ЗАО «РосАэро»

КОМПЕНСАТОРЫ
1.7602.7610.015.000

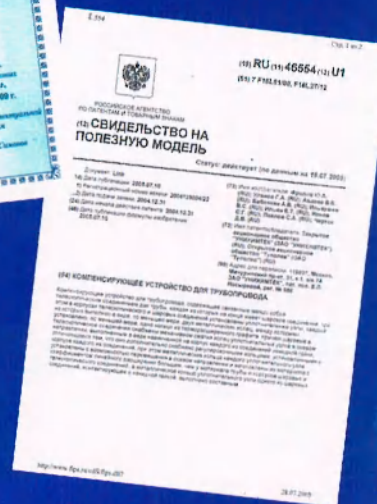
На самолетах типа Ил- 76 в системе отбора воздуха от двигателей для работы системы кондиционирования воздуха (СКВ) установлены четыре компенсатора сильфонного типа – 1.7601.7610.015.000 (чертежный номер), обеспечивающих подвижное соединение фланца отбора от XI ступени КВД с трубопроводами СКВ в пилоне.

В процессе эксплуатации РГС (рукова герметические стальные) на растяжение- сжатие работают 60000 летных часов. Причина быстрого выхода из строя компенсатора 1.7601.7610.015.000 – это высокая степень вибрации и крутильные нагрузки. Причина его разрушения- высокие эксплуатационные нагрузки, связанные с взаимным перемещением фланца двигателя относительно мотогондолы.

Ремонт потерявших герметичность компенсаторов на практике сводится к изготовлению нового компенсатора, поэтому они классифицируются, как неремонтопригодные и подлежат замене каждые 2-3 тыс. летных часов.

В компенсаторе новой конструкции – шарнирно-телескопического типа отсутствует сильфон, а для герметизации подвижных соединений применены уплотнительные кольца из материала, называемого наноструктурным графитом (лучшее в области уплотнительных соединений). По результатам лабораторных стендовых испытаний компенсатор 1.7602.7610.015.000 соответствует требованиям технических условий 1.7602.7610.015.000 ТУ.

Компенсатор 1.7602.7610.015.000 полностью взаимозаменяем со старым компенсатором 1.7601.7610.015.000 и его внедрение на самолеты Ил-76Т, ТД позволяет:

1. Компенсатор 1.7602.7610.015.00 обеспечивает ход +/- 6мм, как показывает подконтрольная эксплуатация, этого вполне достаточно.

2. Компенсатор 1.7602.7610.015.000 не требует охлаждения, которое необходимо компенсатору / сильфону 1.7601.7610.015.000, так как стальной сильфон просто неработоспособен при +500С
